Vorlage der Stadt Speyer

Vorlagen-Nr.: 1908/2016

Betreff: Planfeststellungsverfahren für den 6-streifigen Ausbau der BAB A 61 zwischen Mutterstadt und der Landesgrenze von Bau-km 364+800 bis Bau-km 382+074 in den Gemarkungen Mutterstadt, Dannstadt, Schifferstadt, Böhl, Dudenhofen, Otterstadt und Speyer

Stellungnahme der Stadt Speyer zur ergänzenden Anhörung 2016

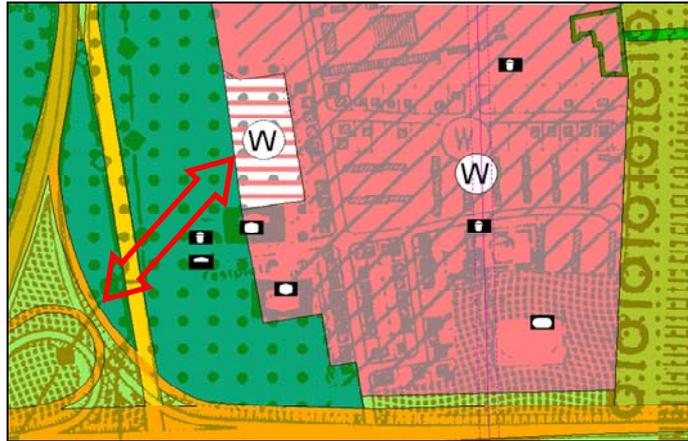
Lärmschutz für den Außenwohnbereich:

Die in der 16. BImSchV geregelte Lärmvorsorge schützt neben den Innenräumen des Gebäudes auch Bereiche, die dem „Wohnen im Freien“ dienen (sog. Außenwohnbereich). Das sind z.B. Balkone, Terrassen, Gartenlauben und sonstige zum Wohnen im Freien geeignete und bestimmte Flächen des Grundstückes. Der Immissionsort für den Außenwohnbereich ist ein anderer als derjenige für die Innenräume eines Gebäudes.

Aus den Unterlagen zur schalltechn. Untersuchung geht nicht hervor, ob es Untersuchungen zur Lärmbelastung des Außenwohnbereiches gab. Zur Schutzwürdigkeit des Außenwohnbereiches werden in Anhang 1 des Erläuterungsberichts keine Aussagen getroffen. Anhand einer schalltechn. Untersuchung bezogen auf die Außenwohnbereiche würden ggfs. Überschreitungen der Tagwerte z.B. im Bereich Binsfeld erkannt werden. Bisher ist der Tagwert einzig bei dem Wohn- und Gaststättengrundstück Binsfeld 6 a (Anglerstubb) der überschritten.

Ziffer 12 der Anlage 1 zur 16. BImSchV regelt, dass im Rahmen der Abwägung von Bedeutung ist, dass im Fall der Überschreitung auch des Tagwertes durch aktive Lärmschutzmaßnahmen ebenso der Schutz des Umfeldes baulicher Anlagen verbessert wird.

Unterbleibt aktiver Lärmschutz an der Verkehrsanlage, muss geprüft werden, ob Schutzmaßnahmen an baulichen Anlagen im Außenwohnbereich effektiv, technisch möglich und baurechtl. zulässig ist. Ist dies nicht der Fall, steht den Grundstückseigentümern für die Belastung des Außenwohnbereichs eine Entschädigung zu (Nr. 13 Anl. 1 16. BImSchV iVm. § 42 Abs. 2 S. 2 BImSchG).
